PROJET DE PARCS EOLIEN ET SOLAIRE DE LA HAUTE-VOIE SUR LES COMMUNES DE LOISY-SUR-MARNE ET MAISON-EN-CHAMPAGNE (51)	
REPONSE DU PETITIONNAIRE A L'AVIS DE LA MISSION REGIONALE D'AUTORITE ENVIRONNEMENTALE	
Date :	5 janvier 2022
Réf :	N° MRAe 2021APGE93
Dénomination du projet :	Parc éolien et solaire de la Haute-Voie (51)
Préfet compétent	Marne
Pétitionnaire / Bénéficiaire :	Eoliennes de Haute Voie SAS Solaire de Haute Voie SAS

La MRAe a rendu un avis le 24 novembre 2021. Cet avis, répertorié sous le numéro 2021APGE93, a été publié sur le site internet de la MRAe en novembre 2020.

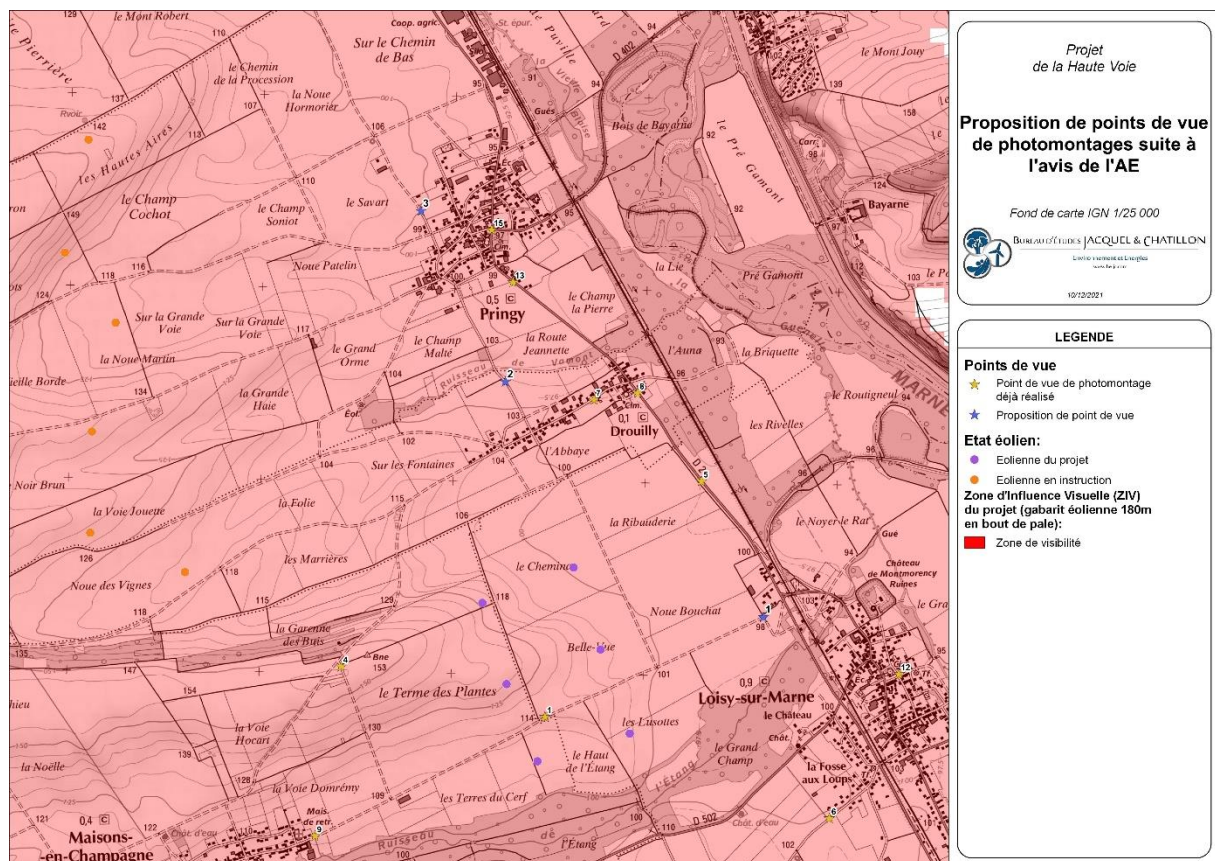
- La Mission régionale d'autorité environnementale recommande aux pétitionnaires de « revoir les mesures ERC proposées et les renforcer pour qu'elles soient adaptées aux impacts identifiés pour toute l'avifaune, en particulier pour les espèces de petite taille » (p. 3/31 et 23/31)

Le pétitionnaire souhaite rappeler ici que de nombreuses mesures ERC ont été définies pour toute l'avifaune, y compris les espèces de petite taille.

En effet, la réduction forte du nombre d'éoliennes, l'abandon de l'aménagement de la zone sud ainsi que l'évitement des milieux présentant le plus d'intérêt pour l'avifaune (notamment la ripisylve) ont un fort impact positif sur l'avifaune de petite taille susceptible de nicher ou de s'alimenter dans les cultures de la zone sud (Alouette des champs, Linotte mélodieuse, Perdrix rouge...) ou dans les milieux forestiers environnants (Tourterelle des bois, Verdier d'Europe, Fauvette des jardins...).

De ce fait, les seules espèces de « petite taille » possédant un impact brut supérieur à faible en phase exploitation sont l'Alouette des champs, le Faucon crécerelle et la Mouette rieuse (cf. p. 400 de l'EIE). Elles présentent un niveau d'impact résiduel très faible du fait de l'application d'autres mesures ERC favorables : garde au sol supérieure à 30m, réduction de l'attractivité des abords des éoliennes pour éviter la présence de proies ou la nidification, installation de nichoirs à Faucon crécerelle à 1km du projet minimum pour attirer les populations de l'espèce vers d'autres secteurs, replantation de haies,

projets agro-environnementaux dans le cadre de la démarche participative (mise en place de jachères, réduction des intrants)...

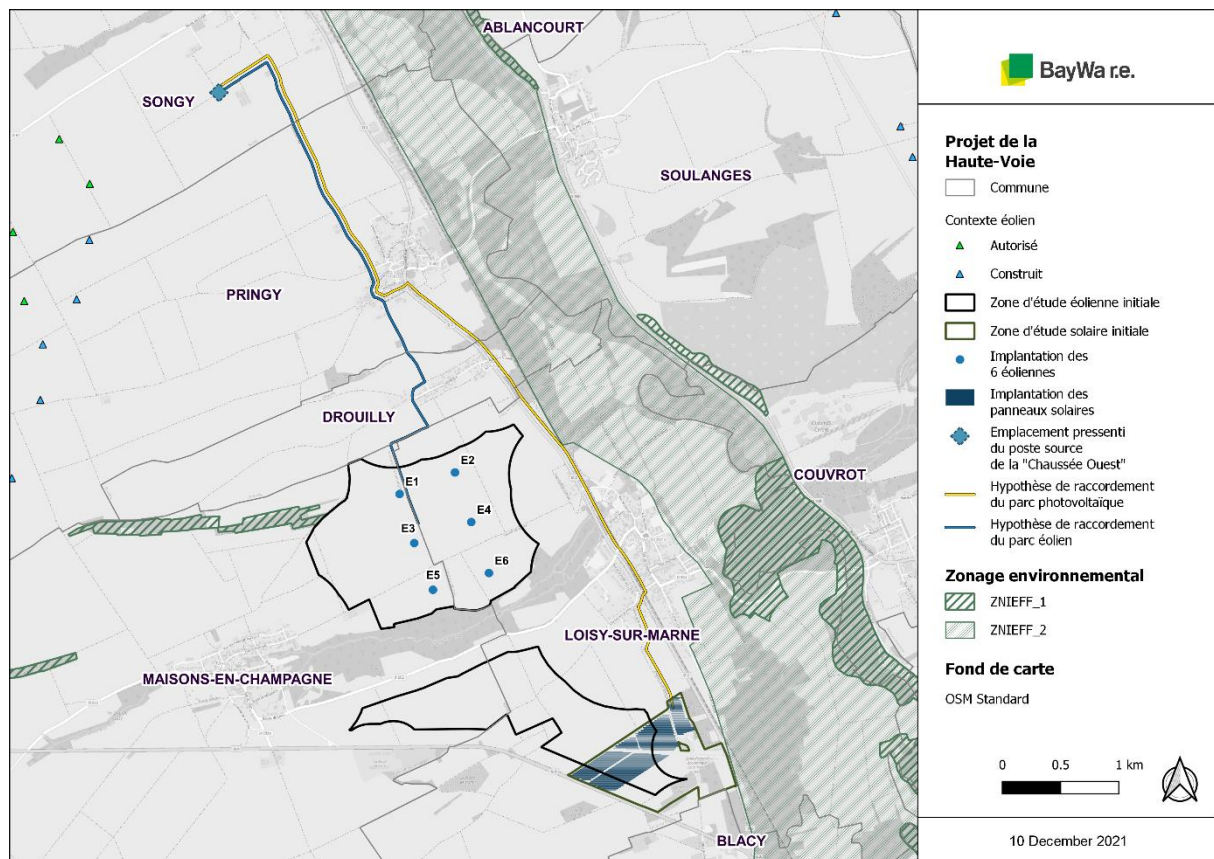
- La Mission régionale d'autorité environnementale invite les pétitionnaires à « *évaluer les impacts de ce raccordement au vu des informations disponibles, en particulier de déterminer si des espaces à enjeux seraient concernés par les travaux de raccordement* » et à « *étendre l'étude d'impact au raccordement du projet au réseau électrique afin d'identifier, parmi les solutions possibles de raccordement, laquelle aura le moins d'incidence sur l'environnement* » (p. 9/31)

- Une première hypothèse de raccordement en HTA consiste à relier les postes de livraison au poste source de Marolles, situé à environ 6 km au sud-est du site d'implantation. Dans cette hypothèse, les travaux de raccordement seront effectués sous la maîtrise d'ouvrage d'Enedis. Si le choix du scénario de raccordement dépend de l'expertise technicoéconomique d'Enedis, il est assuré que les branchements électriques seront réalisés par l'enfouissement des câbles électriques le long de la voirie publique, en particulier le long de la RN 4 jusqu'au bourg de Vitry-le-François puis en longeant la RD 396. Pour autant, la capacité disponible pour l'injection sur ce poste source s'est réduite depuis la réalisation de l'étude d'impact compte tenu du raccordement de plusieurs projets et aucuns travaux permettant d'augmenter la capacité de raccordement disponible ne sont prévus dans le cadre du nouveau S3REN.

- Une seconde hypothèse de raccordement en HTB consiste en un raccordement en antenne sur le poste 225 kV de Marolles. Dans l'étude exploratoire n° 19-344 qui a été transmise à BayWa r.e. en novembre 2019, RTE confirme ainsi la faisabilité technique de cette solution de raccordement. Le coût estimé à l'époque était de 5 350 k€. Toutefois, la complexité technique et le coût de cette solution de raccordement pourraient remettre en cause sa viabilité. Dans une seconde étude exploratoire n° 21-159, dont le résultat a été communiqué à BayWa r.e. en avril

2021, RTE confirme ainsi la faisabilité technique de cette solution de raccordement mais indique que le coût s'élèverait désormais à 7 000 k€. Toutefois, la complexité technique et le coût de cette solution de raccordement pourraient remettre en cause sa viabilité.
